改善箇所説明図

改善の内容

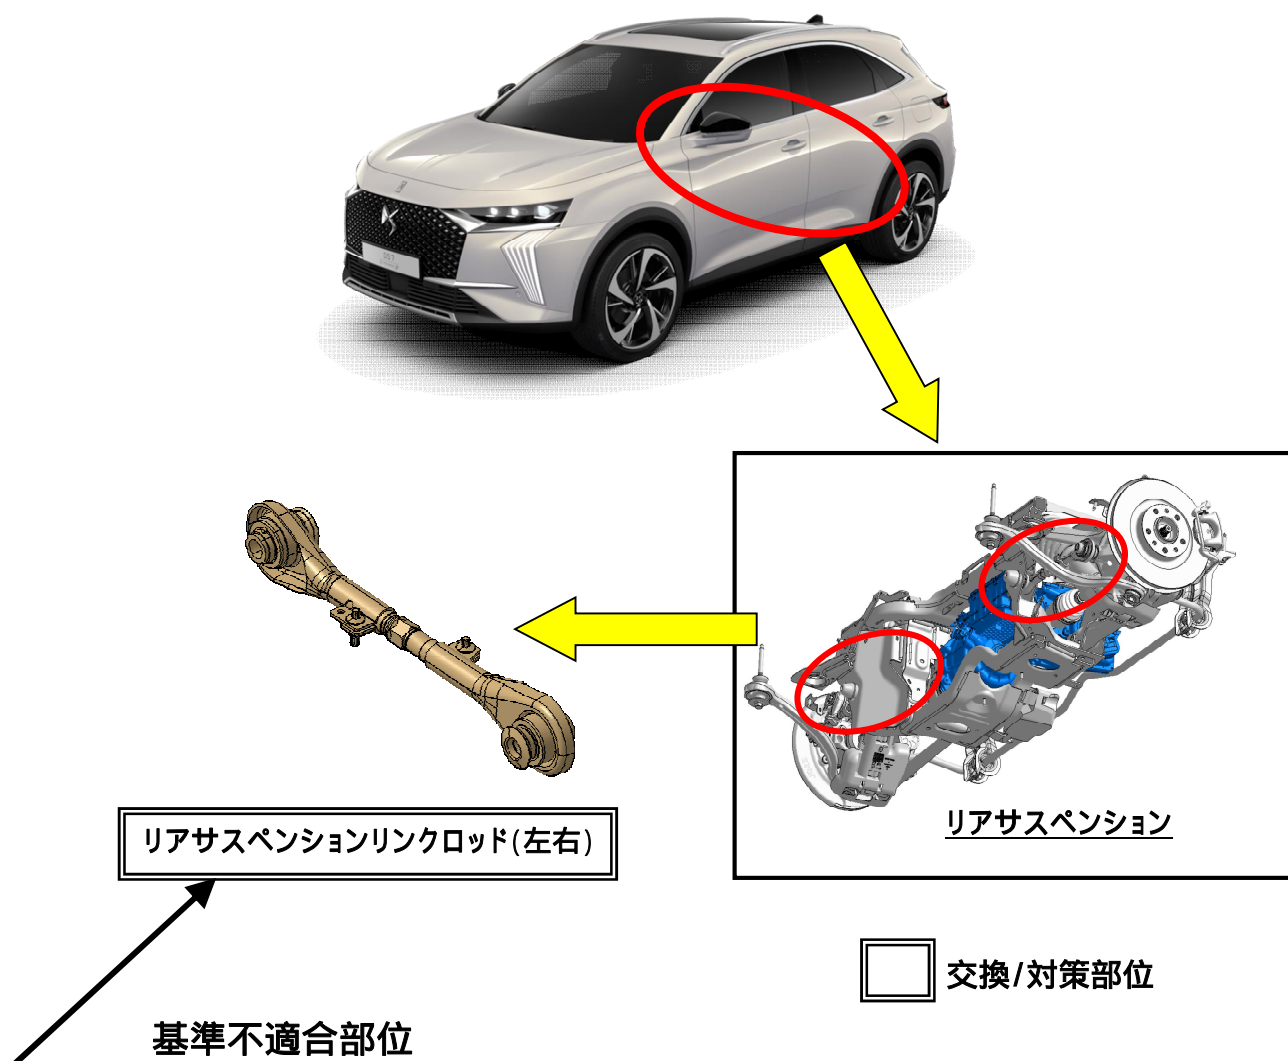
リアサスペンションリンクロッドにおいて、設計基準が不適切なため、ブッシュの嵌合強度が不足している。そのため、使用過程でブッシュの嵌合が緩み異音が発生し、そのまま使用を続けると、最悪の場合、ブッシュがロッドから分離して、リアサスペンションの適切なアライメントを保持できずに走行安定性を損なうおそれがある。

全車両、リアサスペンションリンクロッド(左右)を対策品に交換する。

識別 : 車台番号の左から5桁目の上部に、白色のペイントを塗る。
